**Правила № 110 (транспортные средства, работающие на КПП/СПГ)**

**Предложение по дополнению 3 к поправкам серии 01  
к Правилам № 110 (транспортные средства,  
работающие на КПП/СПГ)**

**Представлено экспертами от Нидерландов и Международной  
газomotorной ассоциации\***

Рис. 1-1  
Схема классификации элементов оборудования КПП и/или СПГ

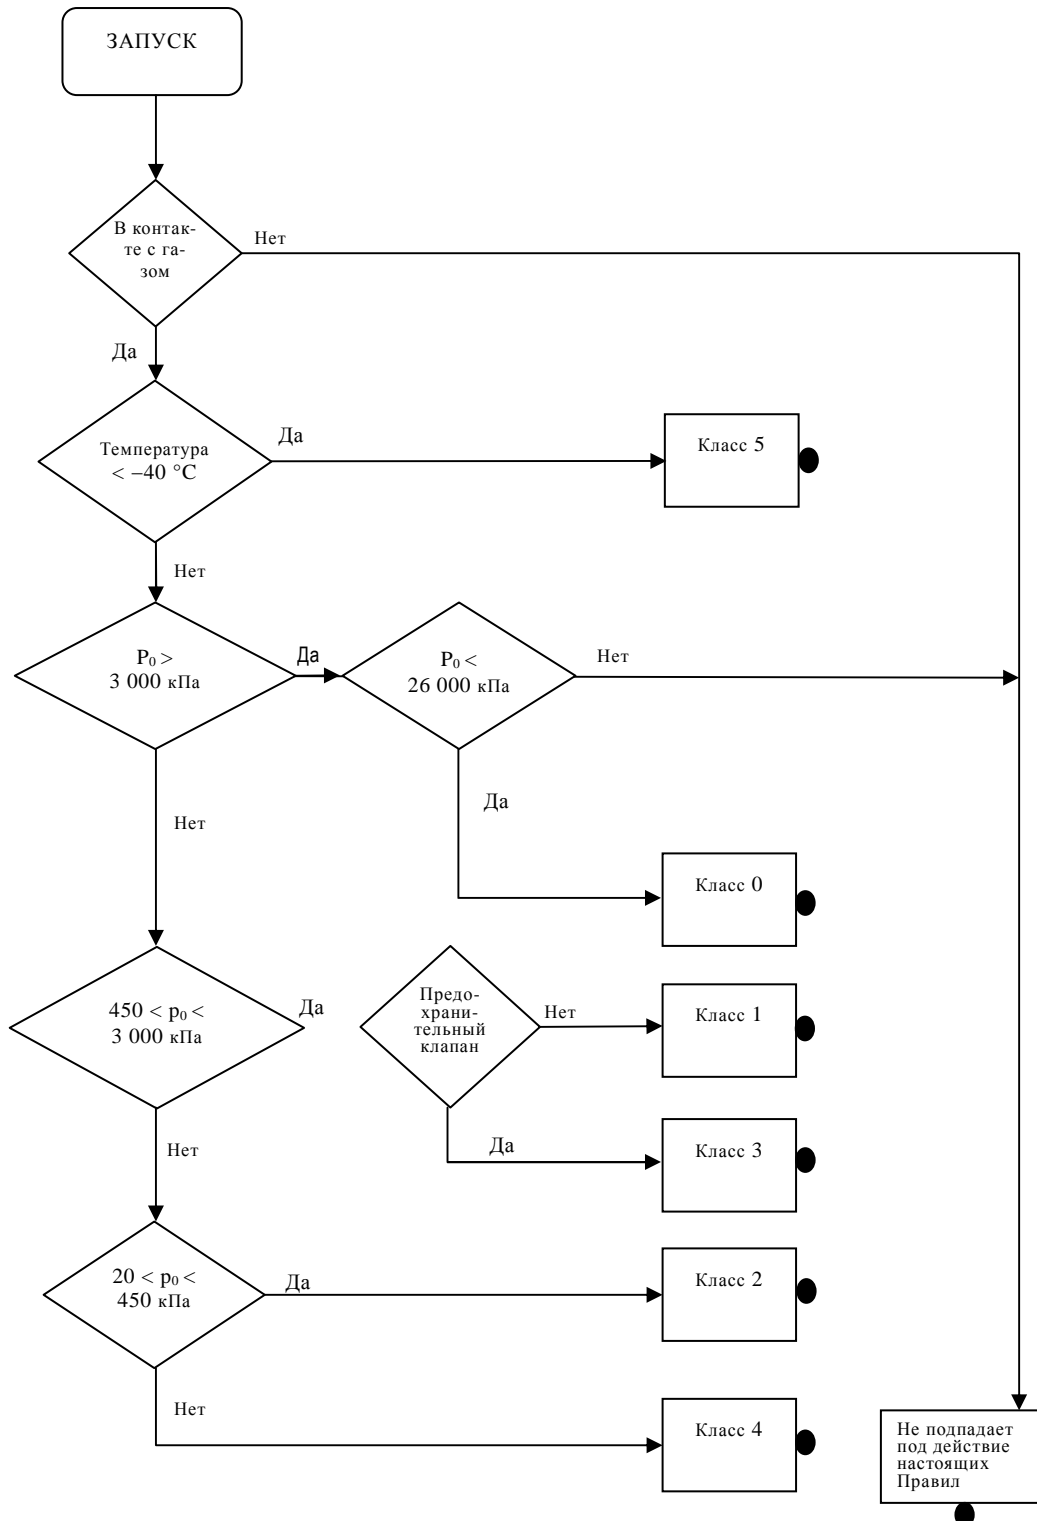
*Пункт 3, включить новый класс и изменить рис. 1-1 и рис. 1-2 следующим образом:*

- "3.           Классификация элементов оборудования
- Класс 0       Детали высокого давления, включая патрубки и арматуру, в которых находится КППГ под давлением от 3 МПа до 26 МПа.
- ...
- Класс 5       Детали, подвергаемые воздействию температур, которые могут достигать  $-40\text{ }^{\circ}\text{C}$  и ниже.
- Класс 6       Детали высокого давления, включая патрубки и арматуру, в которых находится КППГ, за исключением баллонов для КППГ, под давлением от 3 МПа до 26 МПа.**
